Avis délibéré de l'Autorité environnementale sur l'aménagement du carrefour de la Malmedonne sur les communes de La Verrière, Maurepas et Coignières (78)

n°Ae : 2023-72

Avis délibéré n° 2023-72 adopté lors de la séance du 5 octobre 2023

Figure 7 : Insertion de l'aire d'étude concernant le trafic, la qualité de l'air et le bruit (Source : dossier).

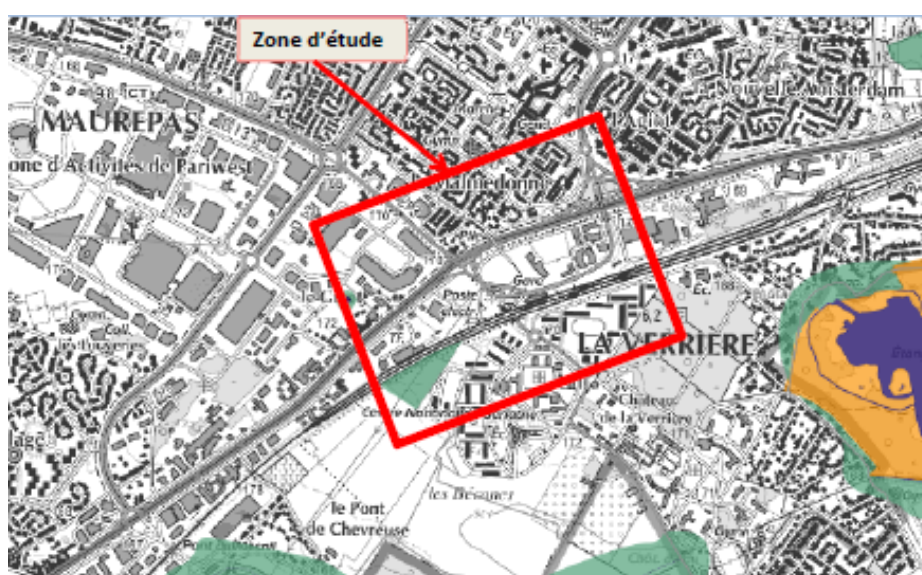
Les modélisations de trafic dont découlent celles des incidences de l'aménagement sur la qualité de l'air et le bruit, sont très localisées autour du carrefour dans l'aire rapprochée, sans justification du choix de ce périmètre, alors que l'aménagement a potentiellement un impact sur le trafic pour la RN 10 entre les échangeurs de part et d'autre du carrefour et sur l'axe RD213 et RD13 jusqu'aux carrefours suivants. La justification de ce périmètre devrait être explicitée dans le dossier.

L'Ae recommande d'actualiser la présentation des enjeux de mobilité avec les données les plus récentes possibles, dont l'état d'avancement des divers projets annoncés dans le domaine des transports, et de justifier le périmètre retenu pour l'étude de trafic.

Figure 8 : Classement sonore des infrastructures par le préfet des Yvelines (Source dossier complété par les rapporteurs)

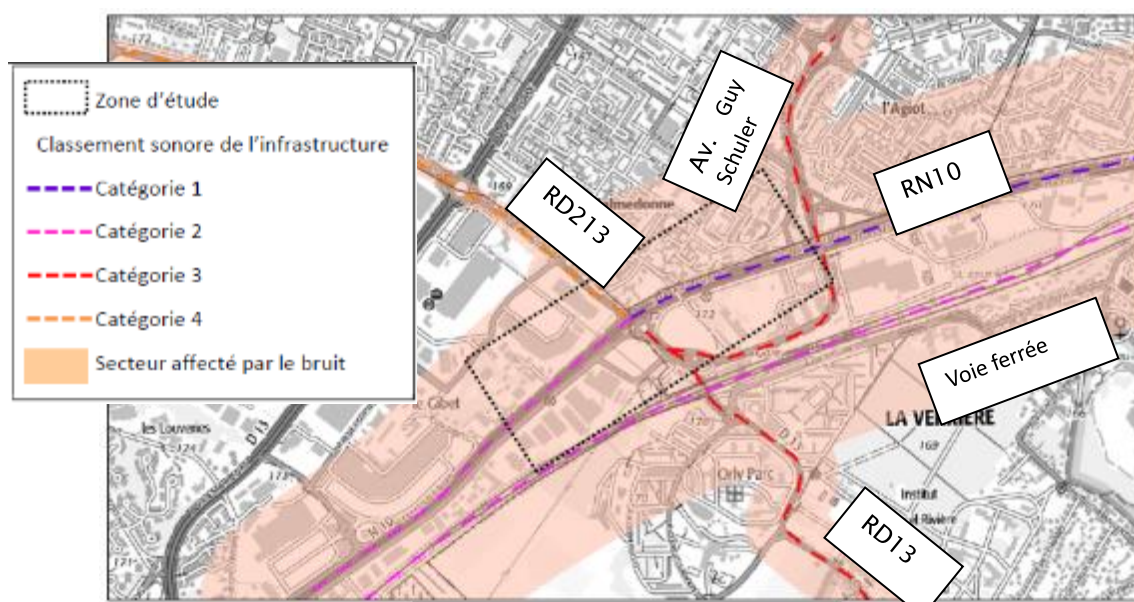
La synthèse de l'état initial qualifie l'environnement sonore d'enjeu moyen alors que l'état initial démontre que le cadre de vie est fortement dégradé par le niveau de bruit généré notamment par la RN10.

L'Ae recommande de relever le niveau d'enjeu du dossier pour le bruit et de revoir la caractérisation de l'ambiance sonore et le calage du modèle acoustique.

Figure 9 : Carte de bruit modélisée en situation actuelle en période diurne (6 h à 22 h) à gauche et nocturne (22 h à 6 h) à droite (L_{Aeq} à 4 m du sol) (Source dossier complété par les rapporteurs)

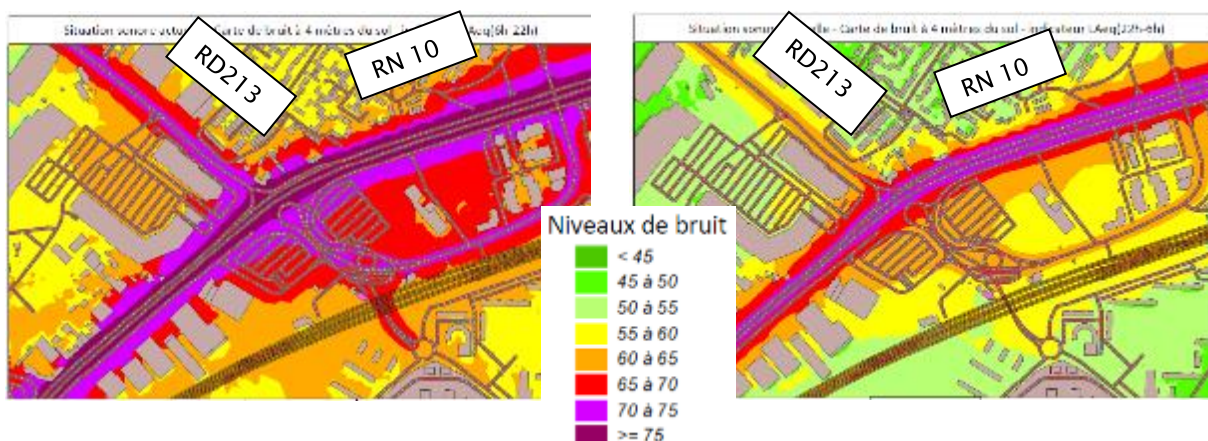
Une modélisation a été réalisée sous « Mithra-Sig »¹³. Ce modèle a été validé par comparaison entre les valeurs calculées et mesurées avec des écarts inférieurs de + ou - 3 dB(A), ce qui est supérieur aux valeurs prônées par le [guide de référence](#) (2 dB(A) maxi). Le calage du modèle n'est pas satisfaisant et devra être refait.

Figure 11 : Modélisation des niveaux de bruit diurne en façade « avec et sans projet », en période diurne en 2030 (Source : dossier complété par les rapporteurs).

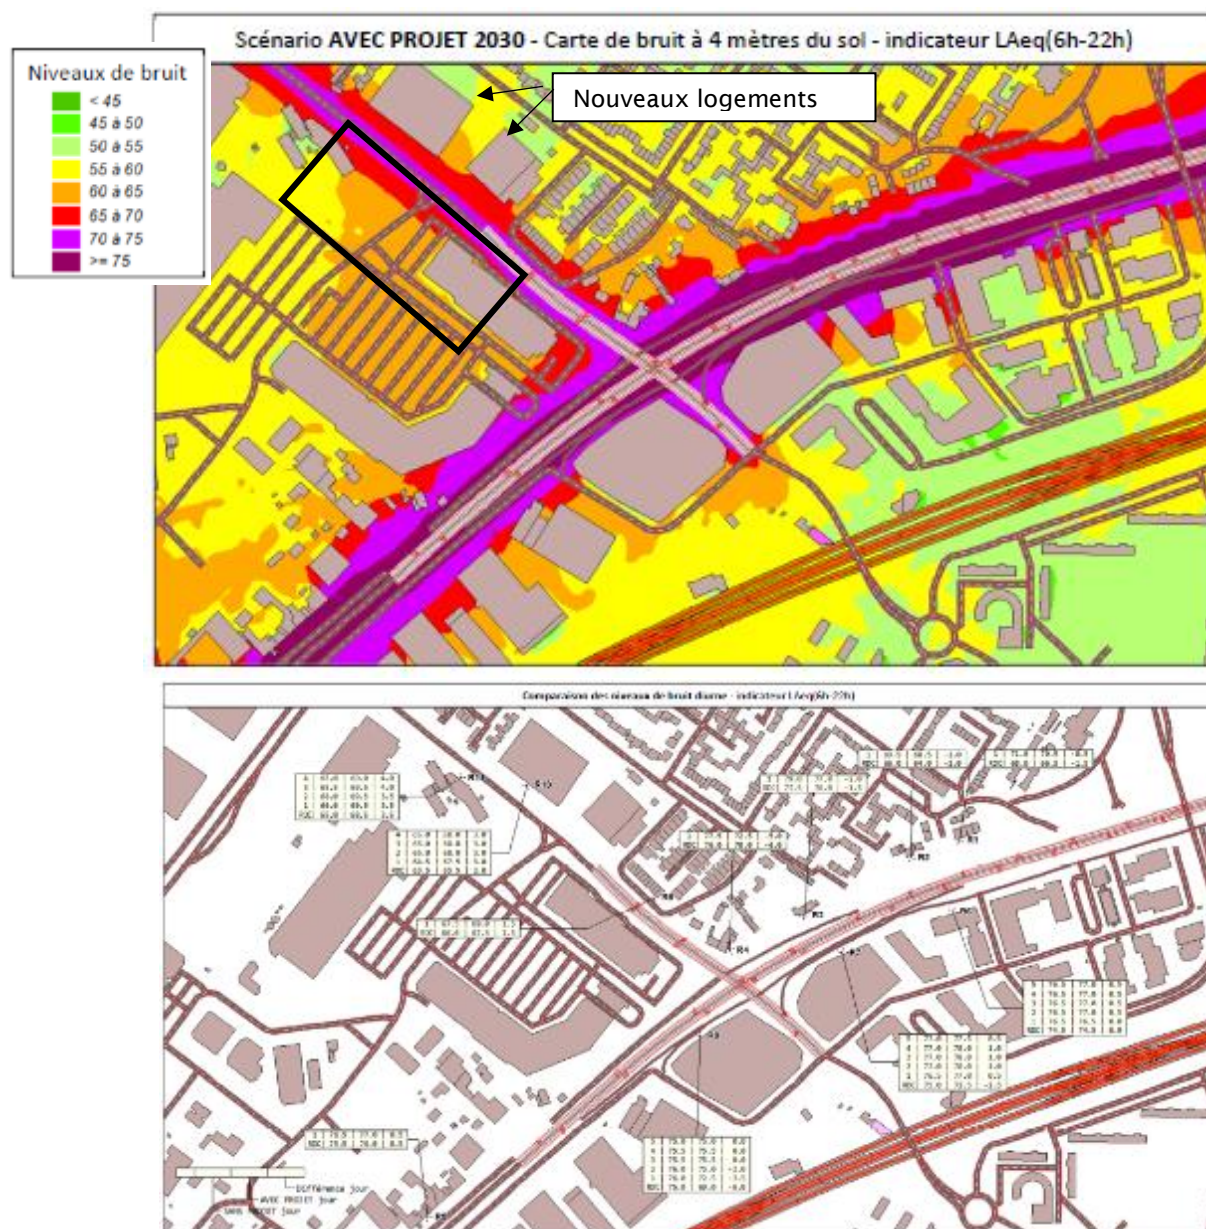
- la vérification du caractère significatif de la modification en termes de bruit apportée par l'aménagement sur la RD213, est menée habitation par habitation alors qu'elle doit être menée par tronçon homogène d'infrastructure (un tronçon présentant un niveau identique de trafic entre ses extrémités, il est défini par exemple entre deux carrefours). La note de l'Ae précitée rappelle que lorsque plusieurs habitations rencontrent une élévation du niveau de bruit supérieure à 2 dB(A), l'ensemble des habitations riveraines du tronçon doivent être considérées comme subissant une transformation significative et doivent si nécessaire bénéficier de mesures de protection ;

L'Ae rappelle que les protections acoustiques de façades ne sont qu'une réponse de dernier recours qui ne permet pas aux habitants de vivre confortablement avec leur fenêtre ouverte ou dans leur jardin.
